Информационное письмо

Изменение маркировки терморегулирующих клапанов серии T2/TE2

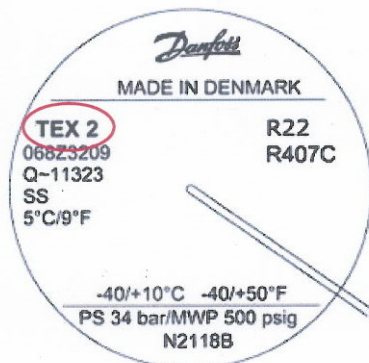
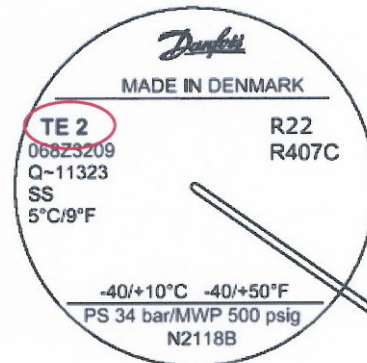
Компания Danfoss постоянно оптимизирует свою продукцию и процессы ее производства, поэтому было принято решение удалить буквенное обозначение хладагента из маркировки терморегулирующих клапанов серии T2/TE2. Хладагент, для которого предназначен клапан, будет по-прежнему указываться как на этикетке, так и на самом клапане.

- Сейчас клапаны серии T2/TE2 для работы с хладагентом R134a имеют обозначение TN2/TEN2. Наименование хладагента R134a также выгравировано на термочувствительном элементе и нанесено на упаковку
- В будущем наименование клапанов серии будет упрощено до T2/TE2, независимо от того, для каких хладагентов они предназначены. При этом тип хладагента также как сейчас будет указан на этикетке и термочувствительном элементе клапана

Изменения вступают в силу с 28 июня 2018 года.

Производительность, форма, размеры и назначение клапанов останутся без изменений.
